C-5-1 最終処分場（断層・地震）

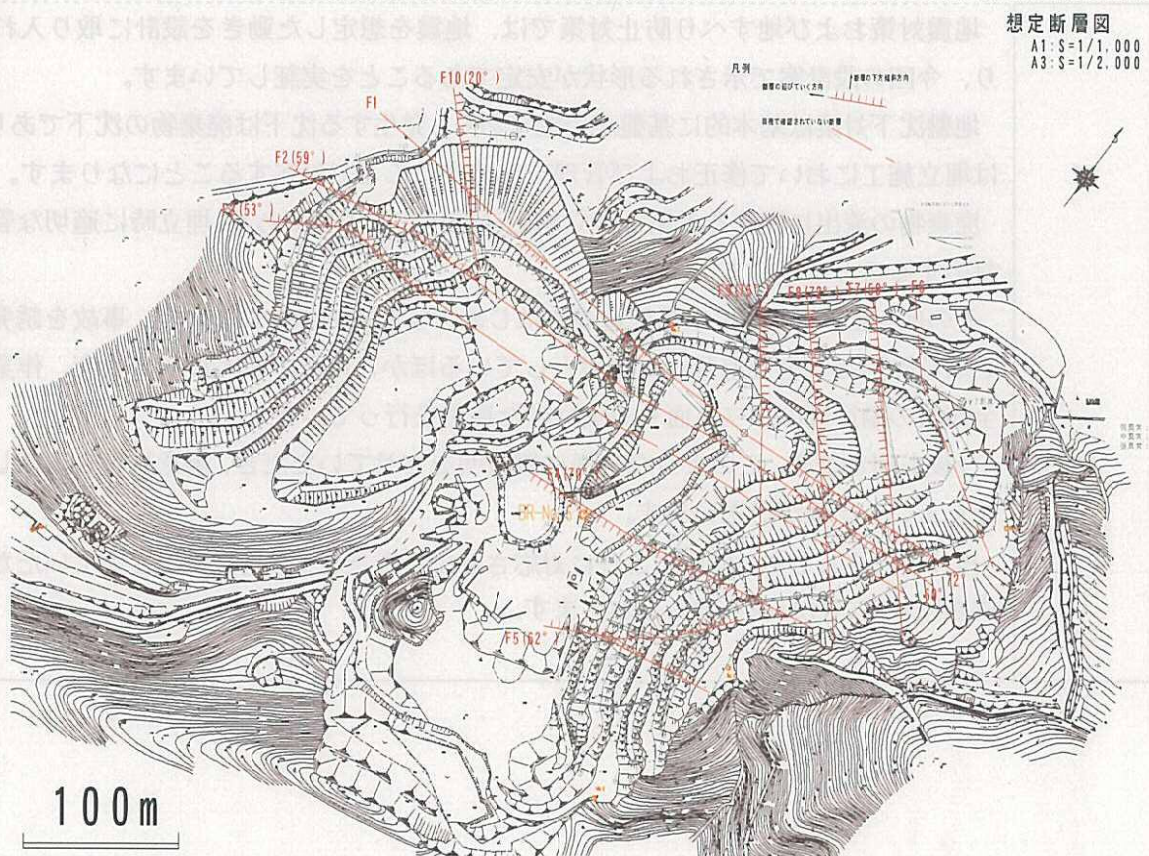
か？ 埋立地内においては浸出水集排水設備は、保護土の上に敷設されます。廃棄物の埋立てに伴ってその荷重により管が移動したりすることは生じません。また、積載荷重に耐えられる材質を選定しますので心配はありません。 埋立地から浸出水処理施設に至る配管については、鉄筋コンクリート巻き立てにより補強したり、遮水シートで覆いベントナイト混合土を埋戻材に用いる等の措置により地震でも破損せず漏水もしない構造とします。また、管が地震の揺れで折れないよう、建物やピットとの取り合いや必要な箇所にはフレキシブルジョイントで揺れの応力を逃すことができるような工夫も積極的に取り入れます。
94	事業計画説明会にて処分場が活断層のうえにとの指摘があった。これに対する十分な説明なく、計画が進められることがないようにされたい。 地質調査では4種類の地質図を比較・検討し、それらの地質図を作成する際に用いられた文献（論文）などの資料調査もおこなっております。さらに航空写真判読によるリニアメント（地表に現れた直線的な構造で、断層や褶曲軸しゅうきよくなどを示している場合が多い）抽出、実際に現地を踏査し断層の確認もおこなっております。現地調査ではボーリング調査（点の調査）や放射能探査、比抵抗2次元探査（面の調査）、さらには、ボーリング孔を用いた地下水流動調査等を実施しております。現状、考え得る調査は全て実施しております。 また、静岡大学創造科学技術大学院の（地震テクトニクス専攻）に依頼した調査では、現地にて活断層の構造が見られないことを確認していただいております。断層については、物理的な手法を用いた探査、さらに学識者による見解も踏まえた上で判断しております。
108-2	P2 申請地には活断層が走っている。具体的な長さ、方向、幅、深さを知りたい。 第2東名との接続トンネル内に破碎帯があるとの説明を、トンネル掘削工事関係者から受けたことがある。トンネル内の岩石と採石場の岩石と似ているように見える。 0氏の手持ちの資料によると採石場の真ん中を活断層が走っているとのこと。 断層につきましては、既往の文献や写真判読、現地の踏査結果などから長さや方向、幅などは下図のとおりです（環境影響評価報告書にも同様の図面はございます）。図中の断層（あるいは破碎帯）の幅は、露頭箇所によっても異なりますので詳細は記載しておりませんが、数十センチのものや1m程度の幅を有するものもあります。なお、深さに関しましては、想定域を出ませんので、言及はできません。

また、説明を受けたトンネルの位置が、当該計画地の近くであれば恐らく同じような岩盤が出てくると考えます。

日本は、「地震大国」と呼ばれるように地震が多いことは、既に御承知だと存じます。その結果、日本の岩盤には、至るところに断層や破砕帯などが分布しております。第2東名のような大規模事業の、しかもトンネル工事においては、工事中に無数の断層や破砕帯を見かけることと思います。しかしながら、これらの全てが活断層に該当している訳ではありません。事実、当該地周辺の活断層として指摘されている断層は、当該地の北方にある「中央構造線」のみです（産業技術総合研究所 活断層・地震研究センターによる）。

当社で収集した資料には、活断層と明記されたものはありませんでした。

0氏のお手持ちの資料に活断層が言及されている資料があるとのことですが、差し障りなければ一度拝見させていただきたいと思います。
